# PROVINCIA DI TERAMO

## RELAZIONE TECNICA

Procedimento Tribunale di Teramo (RGNR 3248/2024). Ordinanza n. 26/2024 per sequestro preventivo dell'edificio provinciale sede del Liceo Classico e del Convitto Nazionale "M. Delfico"

**Data:** 16 Ottobre 2024

Figura 1. – Vista del modello di calcolo – piano 3 livello 2

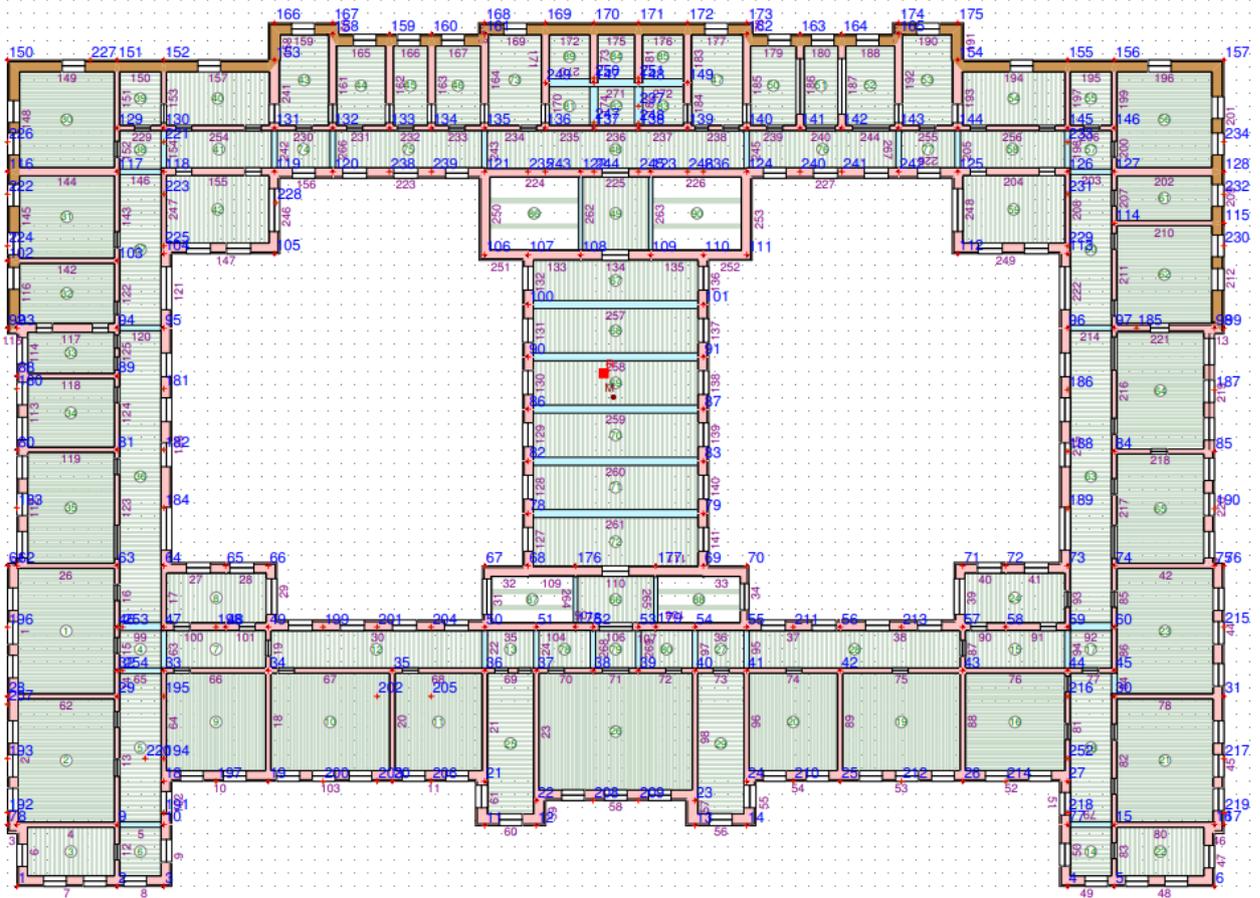
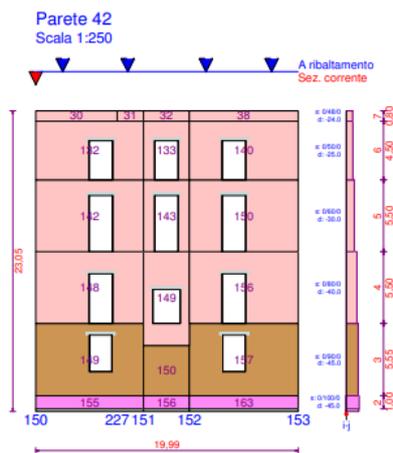
*L'elaborato 3\_RELAZIONE INDAGINI include una relazione a firma dell'ing. Paolo Bonaduce, datata agosto 2016 ed avente ad oggetto "Indagini diagnostiche dei solai e dei controsoffitti - Istituto di istruzione Delfico - Montauti"... In tale documento una serie di ispezioni visive ed indagini termografiche sono sintetizzate mediante tavole grafiche che riportano, limitatamente ad una porzione del fabbricato, indicazioni circa tipologia e tessitura dei solai. Si rileva in merito come, ad eccezione di tali tavole, comunque parziali, siano del tutto assenti elaborati grafici di rilievo materico che descrivano compiutamente materiali e tecnologie costruttive adottate nella realizzazione dell'intero fabbricato. Ai fini della conoscenza dell'edificio e, conseguentemente, dell'affidabilità dell'analisi di vulnerabilità, è infatti necessario che vi sia una identificazione puntuale delle tipologie murarie, atteso che sembrano esserne state rilevate due, per le quali tuttavia, non sembra possibile accertarne la distribuzione nel fabbricato. Parimenti è necessario individuare chiaramente le caratteristiche degli impalcati, con definizione degli spessori e tipologie di solaio e in particolare dell'armatura nella sezione di appoggio, unitamente con le caratteristiche dei cordoli e delle travi presenti nel corpo centrale che segue la direttrice Nord- Sud. È infine necessario individuare gli elementi non strutturali al fine di poterne valutare le eventuali vulnerabilità nei confronti dell'azione sismica.*

**Si ritiene tale affermazione non condivisibile** perché l'estesa campagna di indagini svolta ha incluso il **rilievo materico** dei singoli elementi strutturali e le informazioni ricavate sono state inserite nel modello di calcolo.

**L'identificazione delle tipologie murarie** e la loro caratterizzazione meccanica è discussa nelle specifiche relazioni (§§ 2.2 e 3.1 della TAVOLA 1\_RELAZIONE GENERALE ILLUSTRATIVA DELFICO, § 3.5 della TAVOLA 3\_RELAZIONE INDAGINI) mentre la distribuzione delle tipologie all'interno del fabbricato è riportata nelle tabelle del modello di calcolo e negli schemi grafici riassuntivi alla fine della TAVOLA4a\_RELAZIONE DI CALCOLO.

In **Figura 1** e in **Figura 2** è mostrato un estratto del modello di calcolo in cui le murature a sacco sono rappresentate in colore marrone mentre le pareti in mattoni pieni sono in rosa (pag. 1008 della TAVOLA 4a\_RELAZIONE DI CALCOLO).

**Figura 6. Vista del modello di calcolo – livello 2 – verifiche di sicurezza setto 37**

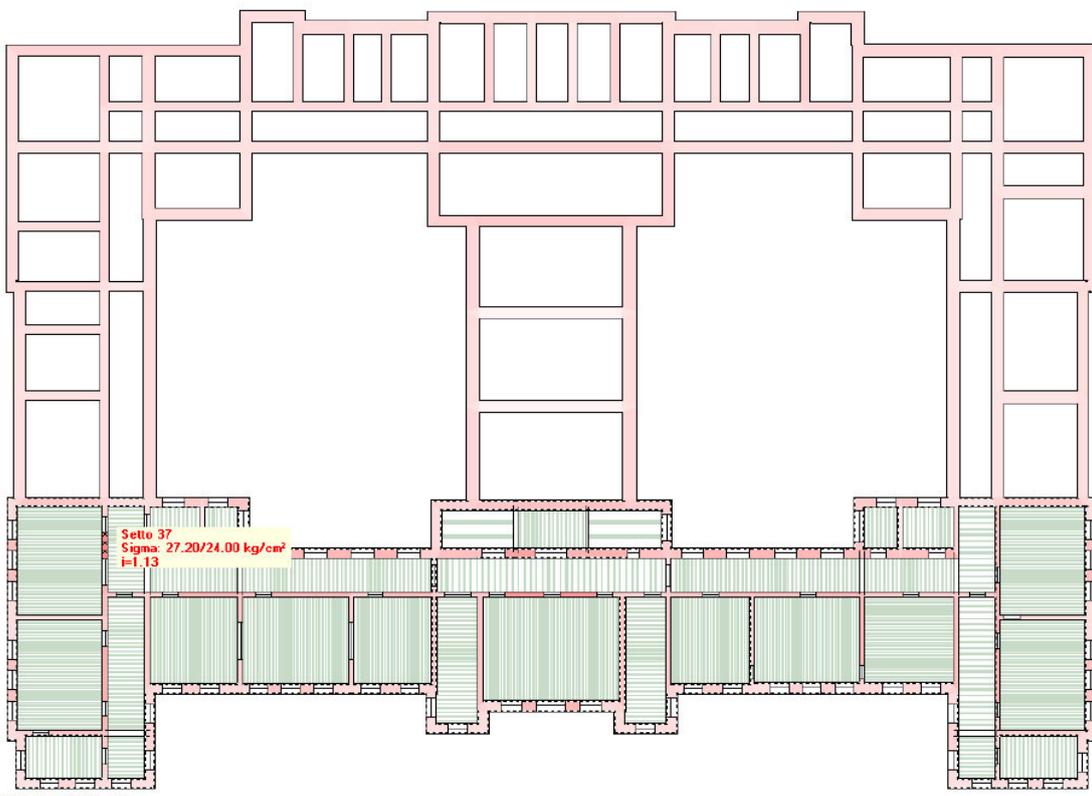
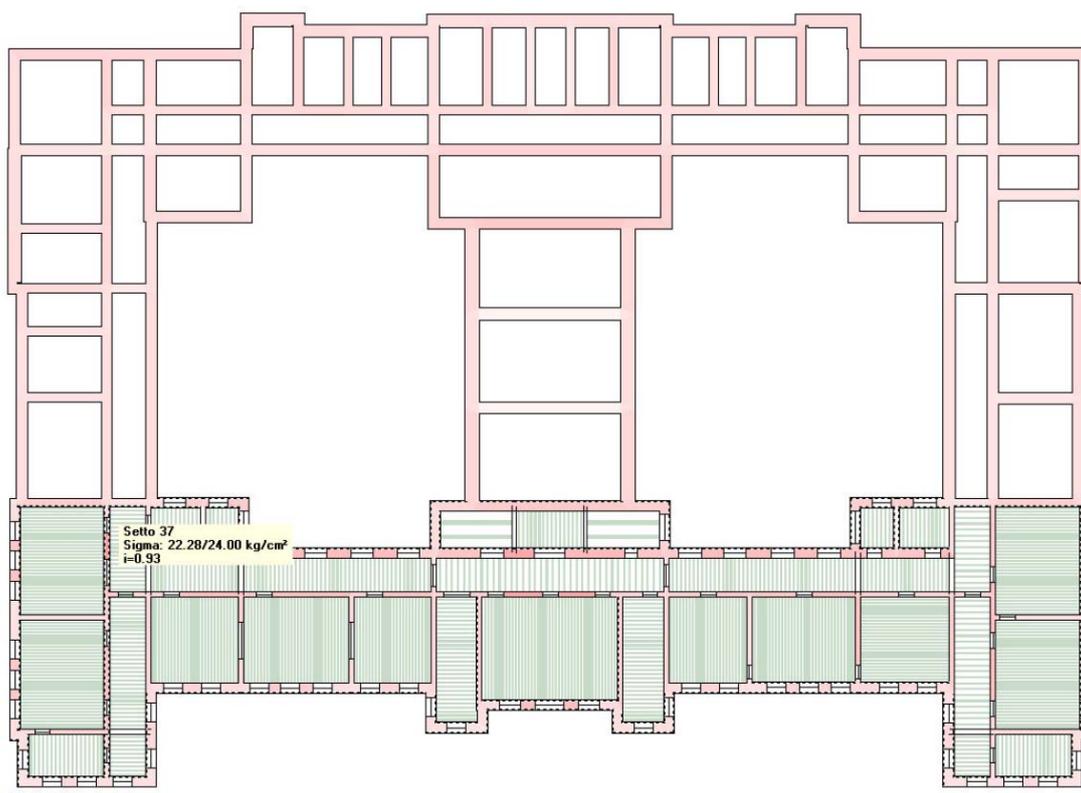
*A prescindere dalle considerazioni precedenti sui parametri meccanici adottati, la mancata verifica di un setto trasversale (pag. 14) sembrerebbe ridimensionata dal Tecnico sulla scorta di potenziali effetti benefici di ammortamento e vincolo offerti dalle pareti divisorie. Si ritiene tale approccio non condivisibile, dal momento che, per quanto rappresentato in 5\_RELAZIONE DI SINTESI, le stesse pareti divisorie presenterebbero spessori esigui (14 cm), luci elevati e scarse ammortature.*

**Si ritiene tale affermazione non condivisibile** in quanto la verifica citata che si riferisce al setto 37 è una citazione solo parziale della relazione dell'ing. Rampa; infatti, tale relazione prosegue tenendo conto della "valutazione della snellezza in funzione del grado di vincolo delle pareti divisorie" concludendo che, grazie ad essa, la tensione di verifica scende da 27,20 kg/cm<sup>2</sup> (v. **Figura 6**) a 22,28 kg/cm<sup>2</sup> < 24 kg/cm<sup>2</sup> ammissibili (v. **Figura 7**).

Il mettere in dubbio questa seconda valutazione argomentando che l'approccio non sia condivisibile in forza dell'esiguità degli spessori dei muri di controventamento non è condiviso dagli scriventi che ritengono invece ricadere nella piena facoltà del progettista tener conto di tale effetto, come previsto dal §. 10.2 delle **NTC08**.
